議案第73号　説明資料（ふれあいセンター福寿駐車場改良工事）

計画平面図

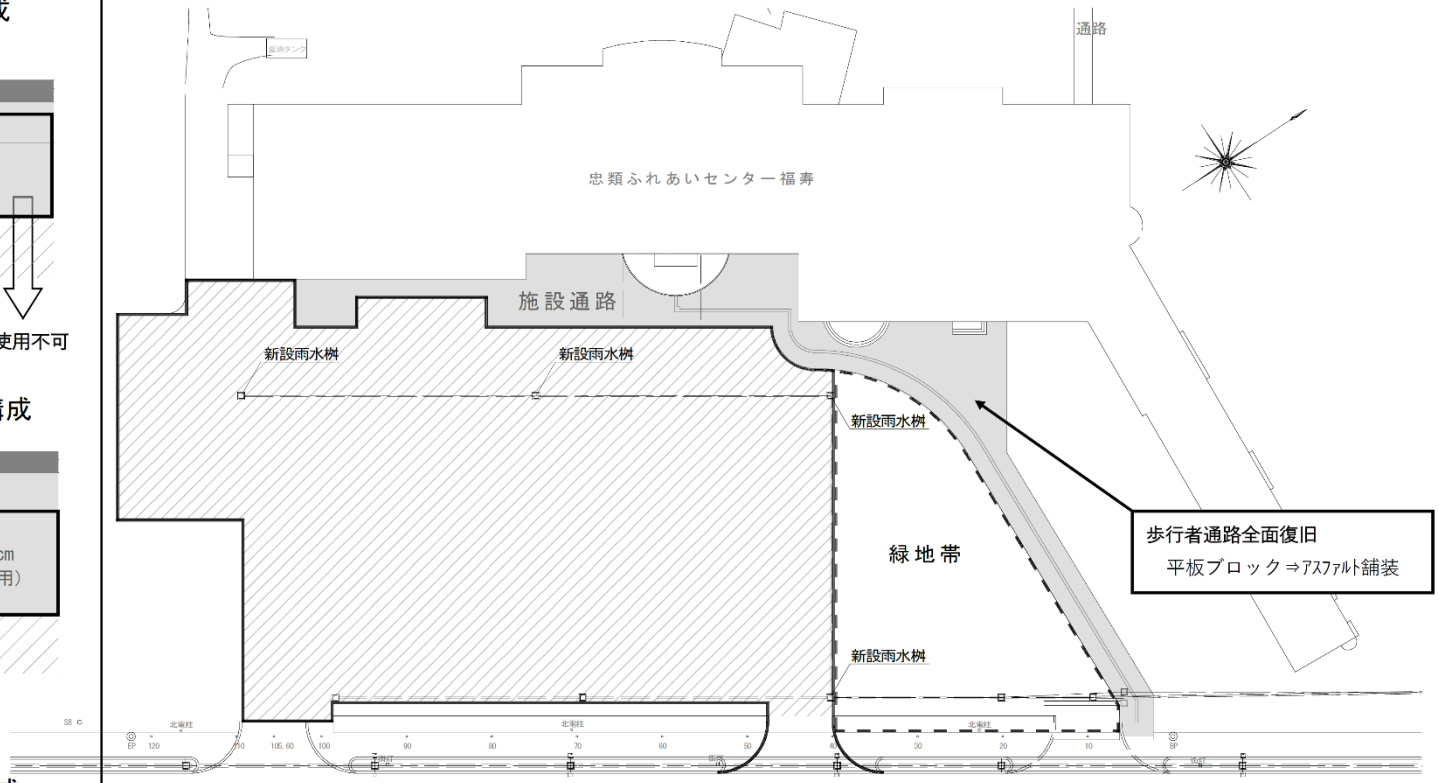
変更前の舗装構成

ｱｽﾌｧﾙﾄ舗装	8cm
下層路盤	15cm
凍上抑制層（既設路盤材再使用）	37cm
地山

変更前の舗装構成

平板舗装	6 cm
（下層路盤	10cm）
（凍上抑制層	32cm）
地山

変更後の舗装構成

ｱｽﾌｧﾙﾄ舗装	8cm
下層路盤	15cm
新材に入れ替え 凍上抑制層	27cm
（セメント改良	20cm）
地山

変更後の舗装構成

ｱｽﾌｧﾙﾄ舗装	3cm
調整砂利	3 cm
（下層路盤	10cm）
（凍上抑制層	32cm）
地山
